Progetto Definitivo
Parco eolico "Monte Marano" e opere connesse

Relazione di ottemperanza MiC

COMMESSA	FASE	ELABORATO	REV.
F0433	E	R01	A

La presente relazione viene prodotta in risposta alla richiesta di integrazioni del Ministero della Cultura (MiC) del 2.03.2022 prot. 0008216-P. I paragrafi successivi riportano nel titolo il riferimento alla numerazione dei singoli punti delle richieste integrative trasmesse con la sopra citata nota allo scopo di semplificare la lettura del presente documento. Inoltre, in allegato alla presente relazione sono presenti sia elaborati **prodotti ex-novo** per rispondere a specifiche richieste del MiC sia elaborati già presenti all'atto della presentazione dell'istanza riemessi in revisione B. Nel dettaglio gli elaborati prodotti sono riportati nella tabella seguente:

Figura 1: Confronto cavidotto e stazione TERNA presentati in prima emissione - Cavidotto e stazione TERNA revisionati

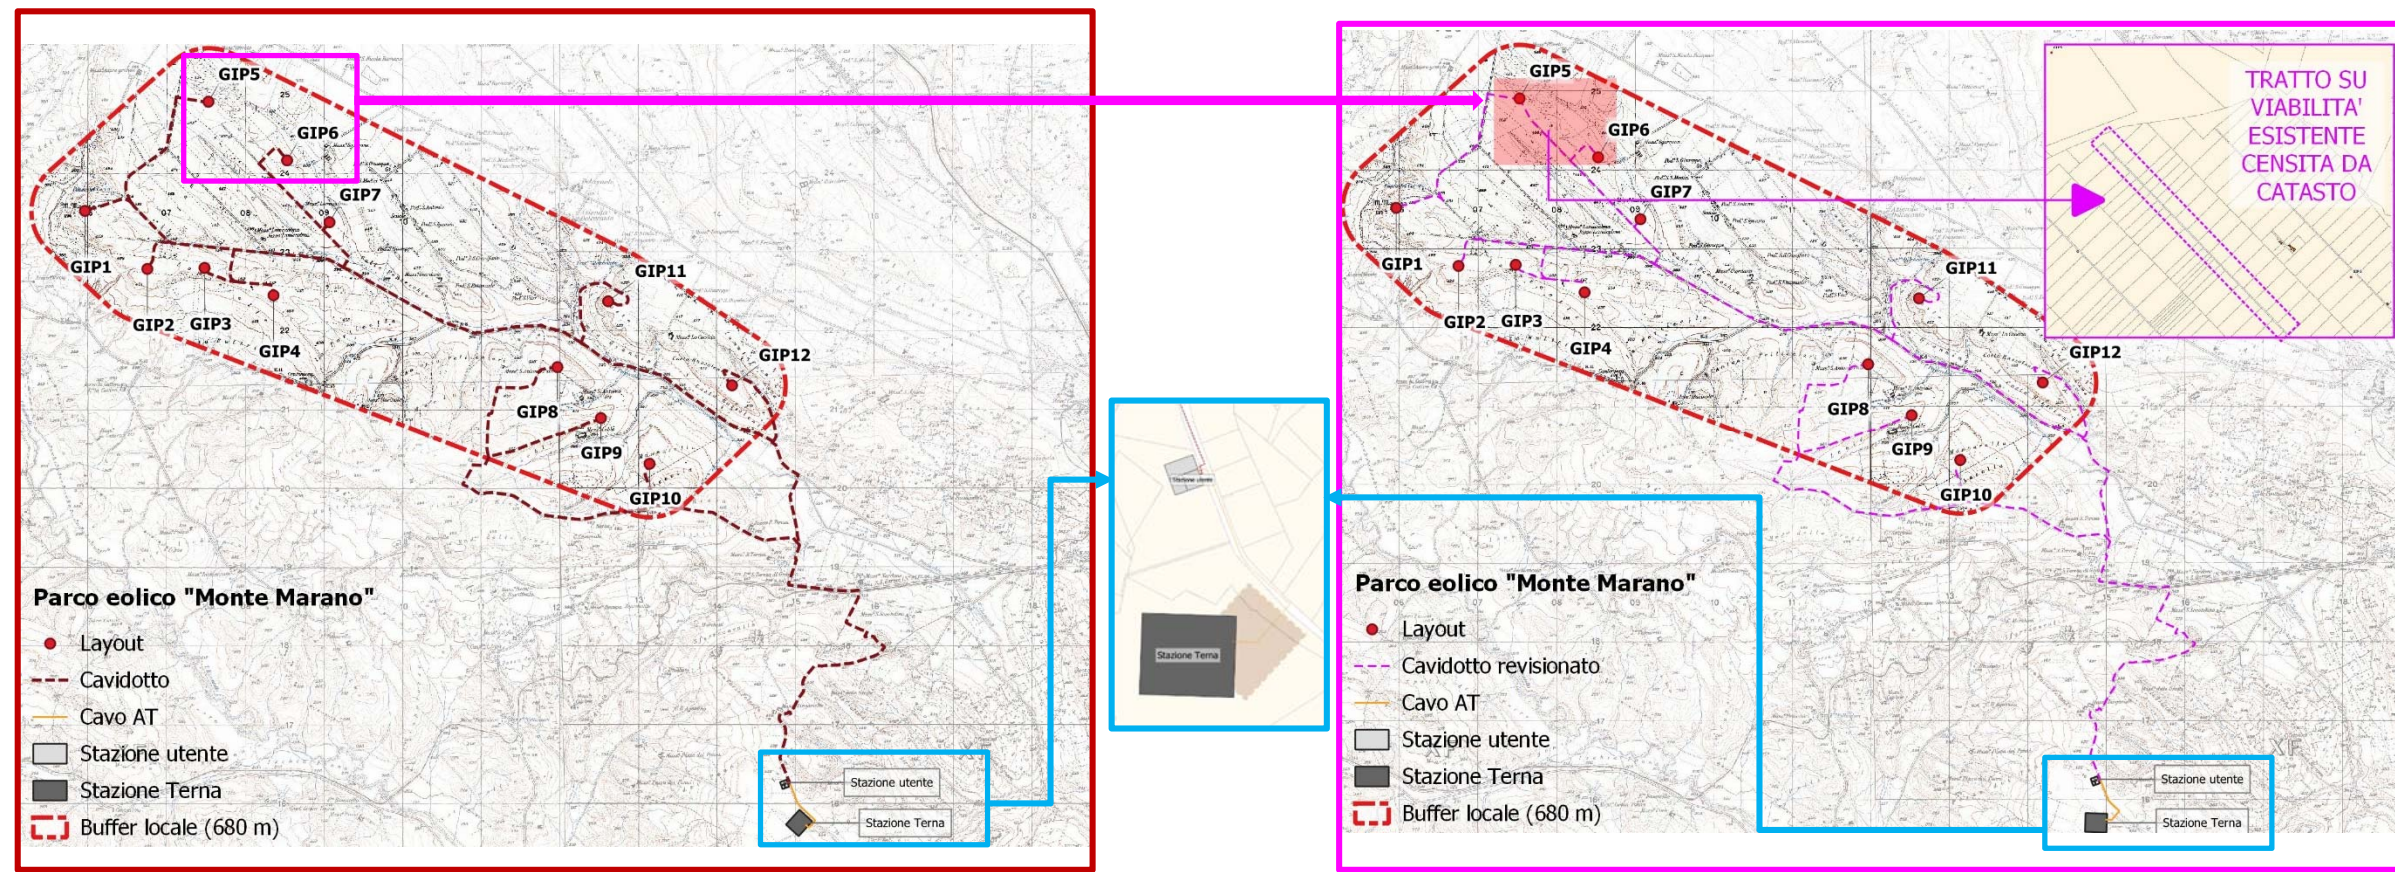
Si specifica che la modifica al tracciato del cavidotto MT, consistente nella rimozione di un breve tratto tra gli aerogeneratori GIP1 e GIP2 e nell'inserimento di un altrettanto breve tratto tra gli aerogeneratori GIP5 e GIP6, si è resa necessaria a seguito della sovrapposizione con il tracciato di un altro progetto nell'area di interesse. Mentre, la modifica della posizione della futura Stazione Elettrica RTN di Gravina, punto di connessione dell'impianto in progetto, si è resa necessaria a seguito della richiesta del Gestore della Rete di Trasmissione Nazionale Terna SpA allo scopo di consentire l'inserimento in entra-esce della suddetta SE sulla linea AAT esistente, tramite raccordi aerei dedicati, secondo uno schema tecnicamente e funzionalmente più razionale.

Si rappresenta, inoltre, che la sopra citata modifica di un breve tratto di cavidotto, rispetto al tracciato presentato nell'istanza di VIA, non aggiunge alcun impatto o modifica sostanziale a quanto già valutato negli studi prodotti; tali modifiche non vanno, infatti, ad interessare alcun vincolo e non comportano modifiche tali da alterare le valutazioni inerenti gli impatti e le conclusioni degli studi già presentati. In merito alla lunghezza del nuovo tratto di cavidotto rispetto a quella del precedente e all'occupazione di suolo dello stesso, si possono ritenere pressoché identiche; infatti, non si rileva nessuna occupazione permanente relativa al nuovo tratto individuato (opera interrata) che in buona parte interesserà viabilità esistente censita al catasto (cfr. immagine seguente).

Figura 2: Localizzazione de Punti di Interesse (PdI)

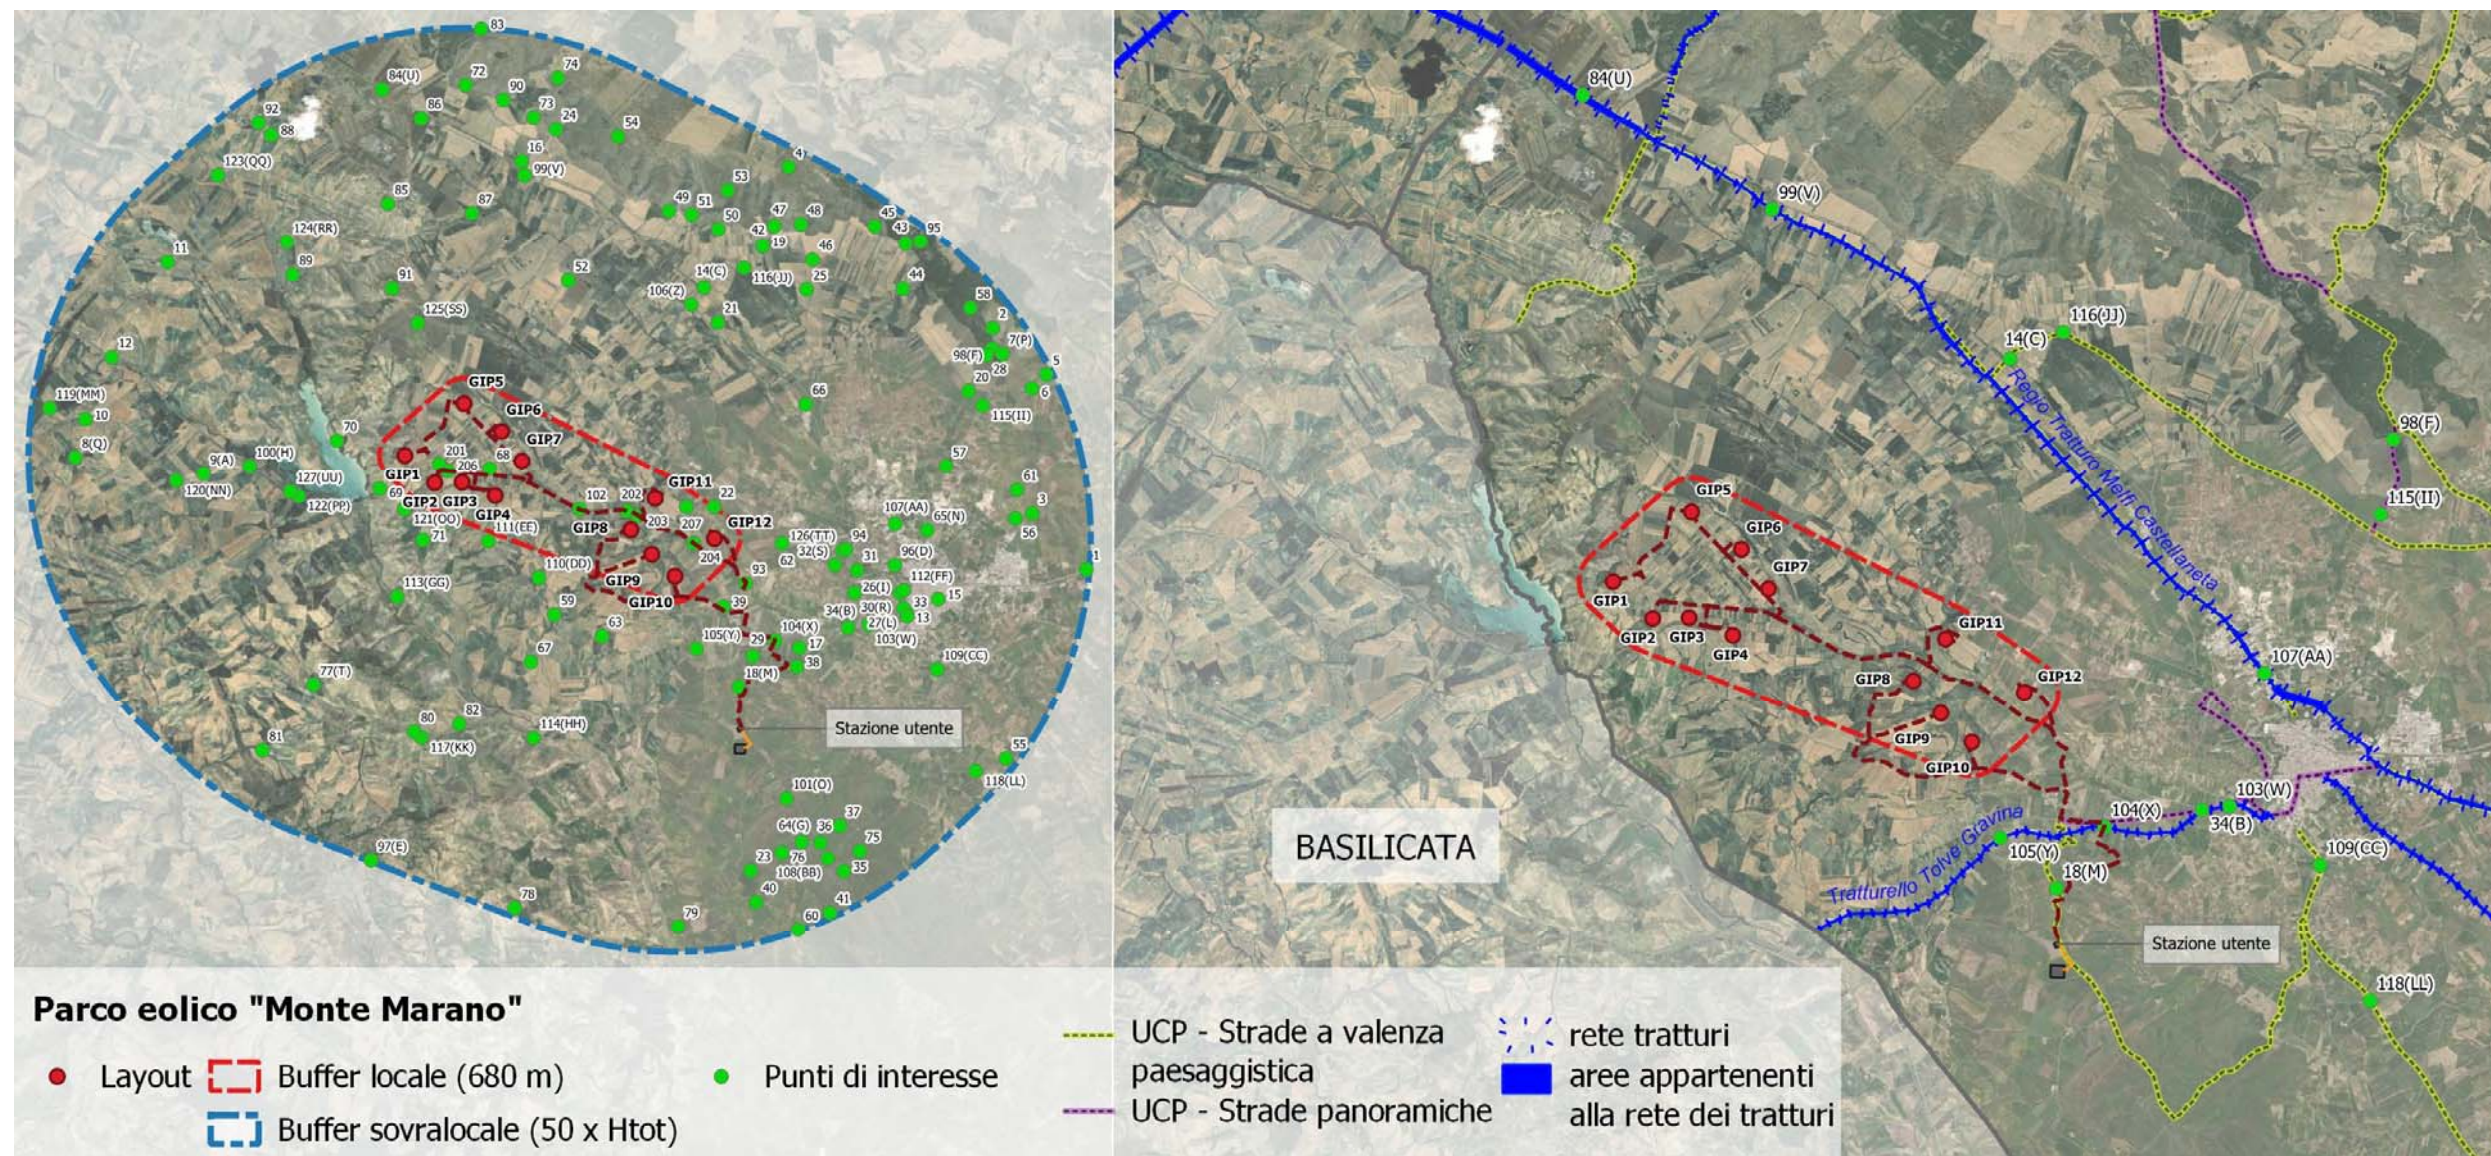
2. Richiesta d'integrazioni MiC prot.0008216-P_Puglia punto 1.

Nel corso del sopralluogo effettuato per la predisposizione del presente documento, sono stati individuati ulteriori punti di ripresa fotografica ritenuti significativi dello stato attuale del paesaggio; nella mappa sottostante si riporta la localizzazione di tutti i punti di interesse all'interno del buffer di analisi, indicando tra parentesi le lettere rappresentative dei punti di ripresa fotografica dai quali sono stati prodotti i fotoinserimenti.

In risposta al presente punto sono stati considerati diversi punti di ripresa fotografica lungo:

- Strade a valenza paesaggistica;
- Strade panoramiche;
- Percorsi tratturali.

Figura 3: Localizzazione de Punti di Interesse (PdI)

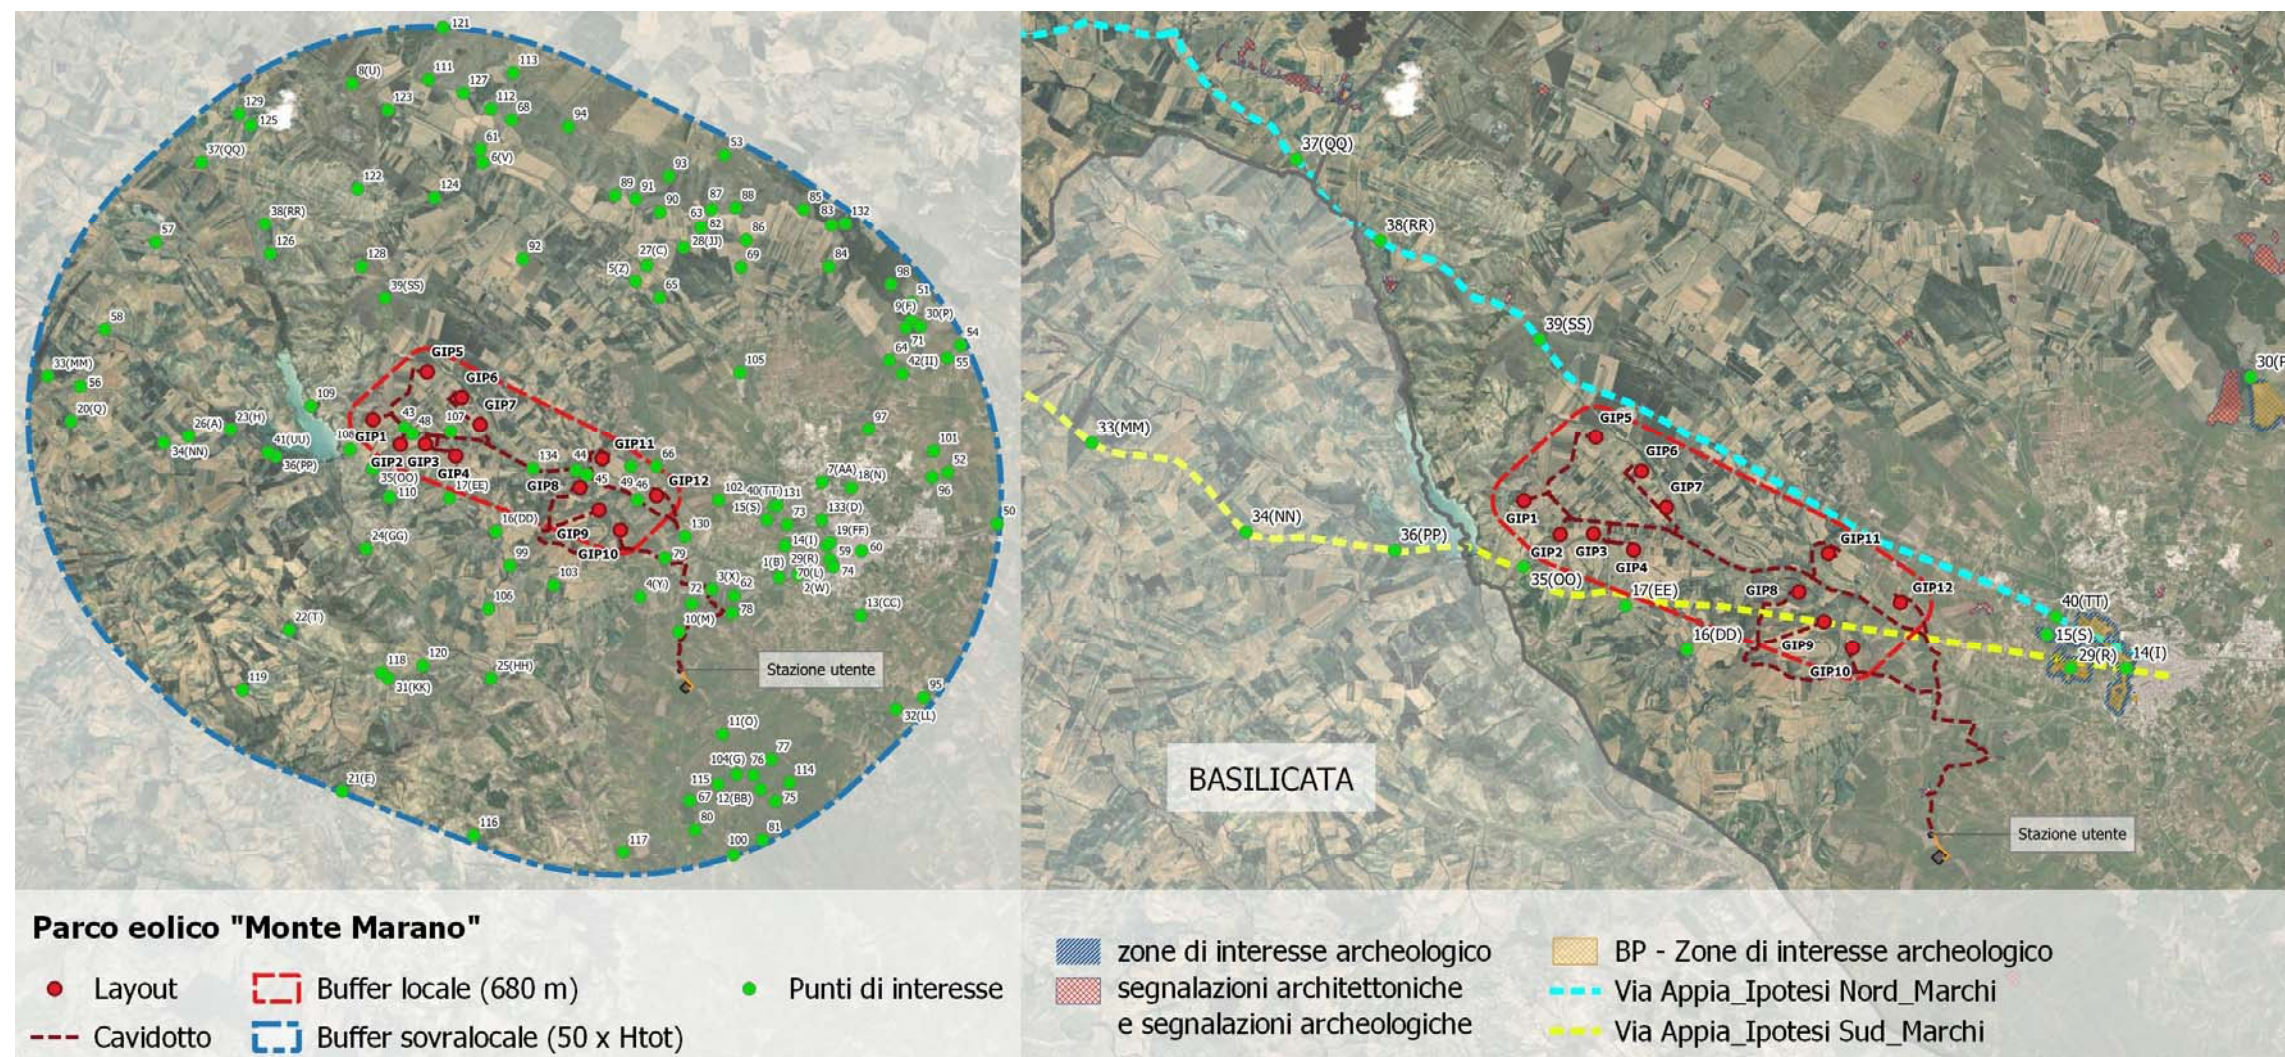
4. Richiesta d'integrazioni MiC prot.0008216_Puglia punto 3.

È stato emesso l'elaborato grafico F0433AT06B_Fotoinserimenti, per rispondere al seguente punto; sono stati individuati gli ulteriori punti da cui produrre i fotoinserimenti ritenuti significativi:

- Aree di Botromagno (aggiunta di n.1 fotoinserimento a quello già realizzato in prima emissione con ID 26 lettera I);
- La Chiaziodda;
- Ciccotto;
- Sito S. Felice;
- Sito di Vagnari;
- Zone interessate dalla Via Appia (ipotesi proposte nello studio archeologico emesso in prima istanza).
